- Gegenstand:** Überprüfung bzw. Modifikation am Höhenruder und an der Höhenrudertrimmung
- Betroffen:** G 115/ G 115A/ G 115B, alle Werk-Nr.
- Dringlichkeit:** Maßnahme A., B., C.: bei der nächsten Jahresnachprüfung, spätestens aber 31. Dezember 1993  
Maßnahme D.: wahlweise
- Vorgang:** Bei Flugzeugen, die ständig aggressiven, klimatischen Verhältnissen (z.B. Meerluft) ausgesetzt sind, wurde, besonders bei unzureichender Wartung, an Höhenruder (HR) - Hebeln und an der Höhenrudertrimmung im Höhenleitwerksbereich Korrosion festgestellt. Als Vorsichtsmaßnahme wird deshalb eine Überprüfung auf Korrosion und bei festgestellter Korrosion, ein Austausch der betroffenen Bauteile gegen modifizierte Bauteile aus korrosionsbeständigem Material angeordnet.

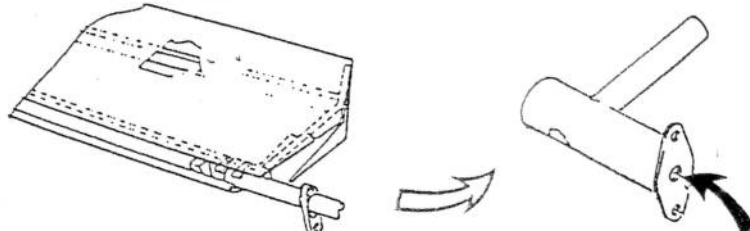
- Maßnahmen:**
- A. Sämtliche Bauteile der Höhenrudertrimmung im Höhenleitwerksbereich sind durch Sichtprüfung auf offensichtliche Korrosion zu überprüfen. Korrodierte Bauteile sind auszutauschen (siehe Skizze).**
- Anmerkung:** Die eingeharzte Bolzenplatte (21) muß nicht unbedingt ausgetauscht werden, die Bolzen können auch entrostet werden und sind anschließend mit geeignetem Korrosionsschutzmittel (z.B. LPS 3) zu schützen.

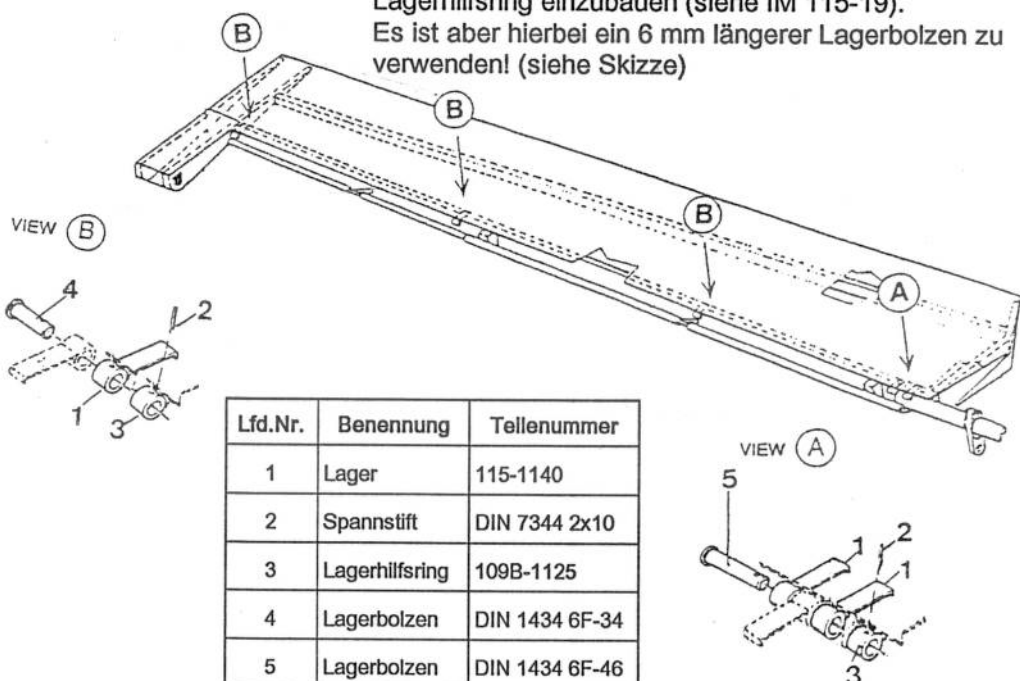
- B. Die Überprüfung bzw. der Austausch des HR-Beschlags (Hebel links 115-3573 und Hebel rechts 115-3572) ist wie folgt durchzuführen:
1. Seitenruder ausbauen, gemäß WHB Kap. 27-20-30
  2. Höhenruder ausbauen, gemäß WHB Kap. 27-30
  3. Linken und rechten HR-Hebel durch die Bohrung (siehe Skizze) auf innere Korrosion überprüfen.

4. Wird Korrosion festgestellt, ist der HR-Beschlag (Hebel links 115-3573 und Hebel rechts 115-3572) auszutauschen.  
Das Höhenruder ist hierzu an den Hersteller zu schicken.

5. Ist sichergestellt, daß es sich bei der vorhandenen Korrosion nur um oberflächliche Korrosion (Flugrost) handelt, ist die Korrosion soweit möglich zu entfernen und der HR-Hebel innen mit geeignetem Korrosionsschutzmittel (z.B. LPS 3) einzusprühen, um den Korrosionsfortschritt einzudämmen. Der Korrosionsfortschritt ist dann regelmäßig (mindestens alle 100 Stunden oder bei jeder Jahresnachprüfung) zu überprüfen. Ist das Flugzeug extremen Witterungseinflüssen (z.B. hohe Luftfeuchtigkeit, hohe Temperaturen, Meerklima) ausgesetzt, ist dieses Intervall entsprechend zu verkürzen.
6. Höhenruder wiegen und Ruderrestmoment bestimmen, gemäß WHB Kap. 06.
7. Höhenruder einbauen, gemäß WHB Kap. 27-30.

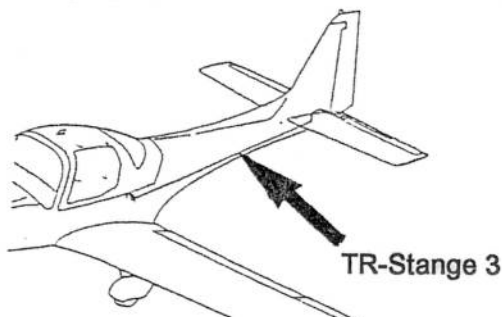
**Anmerkung:** Es wird empfohlen zur leichteren Montage einen Lagerhilfsring einzubauen (siehe IM 115-19).  
Es ist aber hierbei ein 6 mm längerer Lagerbolzen zu verwenden! (siehe Skizze)

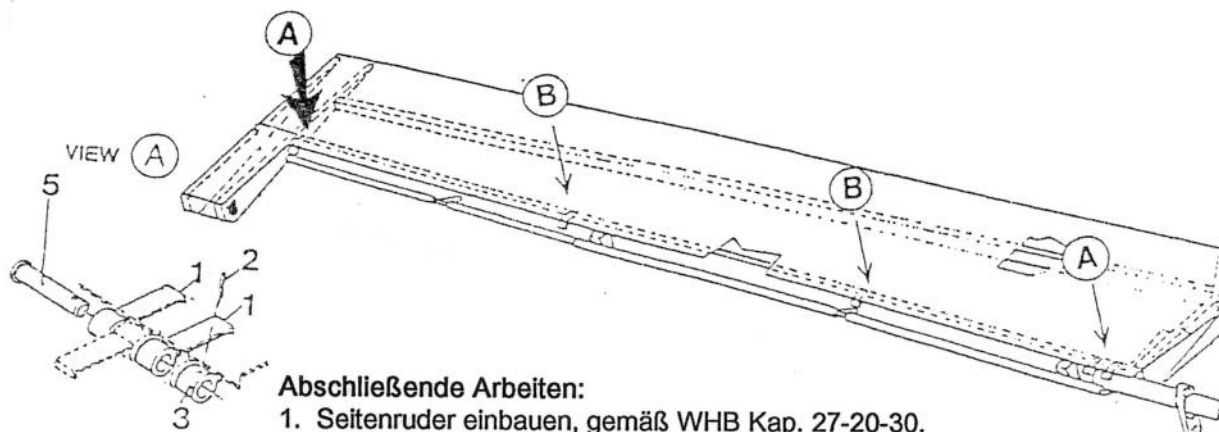
- C. Trimmruderstange 3 (TR-Stange 3) auf Korrosion überprüfen.  
Wird Korrosion an der TR-Stange 3 festgestellt, ist diese gemäß WHB Kap. 27-40 auszutauschen.
